Landeshauptstadt München, Direktorium  
Friedenstraße 40, 81660 München

**A) Beabsichtigte Überplanung des Bereichs  
Stephensonplatz,  
Schneckestraße (südlich),  
Neubiberger Straße (westlich),  
Unterbiberger Straße (östlich)**

- Eckdatenbeschluss -

**Sitzungsvorlage Nr. 20-26 / V 05909**

## ANLAGE 5

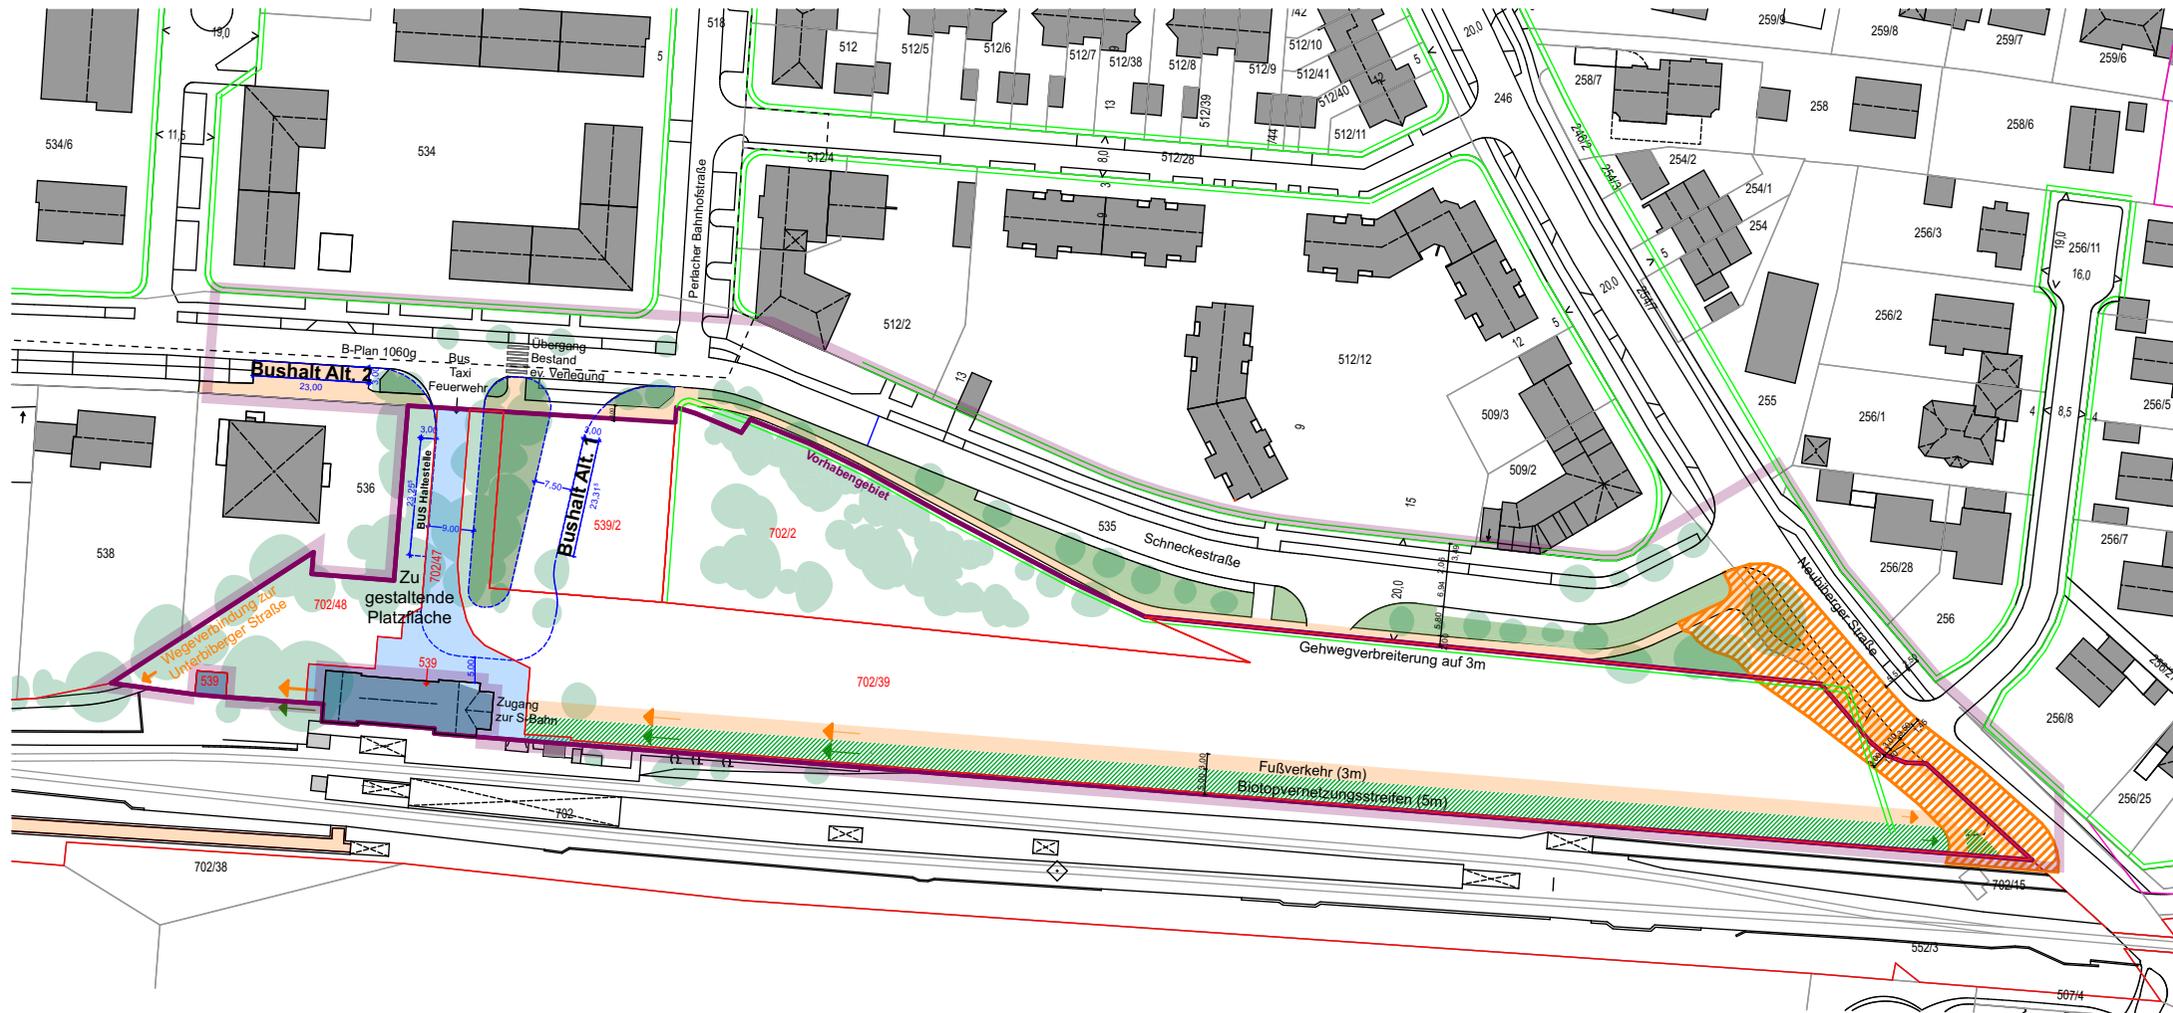
Der Bezirksausschuss erwartet, dass der Bereich, der als Fläche für eine Rampe / Unterführung an der Neubiberger Straße freigehalten wird, bis zur Realisierung der Unterführung als Freifläche gestaltet wird. Die Fläche erinnert andernfalls an die Situation an der Hochäckerstraße und sieht wie eine Baustelle aus.

Aus Sicht des BA müsste die Tiefgaragenzufahrt nicht zwingend in der Schneckestraße vorgesehen werden, da diese Festlegung den städtebaulichen Wettbewerb weitgehend determiniert. Um eine weitere Versiegelung zu vermeiden, soll die Tiefgarage zudem vollständig unter dem Gebäude platziert werden.

Die Inanspruchnahme der Schneckestraße für Nutzungen wie Kiss&Ride-Parkplätze, Carsharing oder dergleichen sollte im Sinne der Anwohnerakzeptanz (Gaststättenkundschaft, Besucherverkehr) auf ein Minimum beschränkt werden. Derartige Nutzungen sollten im Bereich Stephensonplatz abgewickelt werden.

Die in der Besprechung vorgebrachte Behauptung, der Bezirksausschuss habe eine zweite Bushaltestelle in der Schneckestraße gewollt, ist unzutreffend. Der Bezirksausschuss verweist hierzu auf seine Beschlusslage, wonach – analog zur heutigen Situation und mit Blick auf die Umsteigequalität – eine Bushaltestelle für beide Richtungen im Bereich Stephensonplatz ausreichend ist. Die genaue Situierung soll Gegenstand des Wettbewerbs sein.
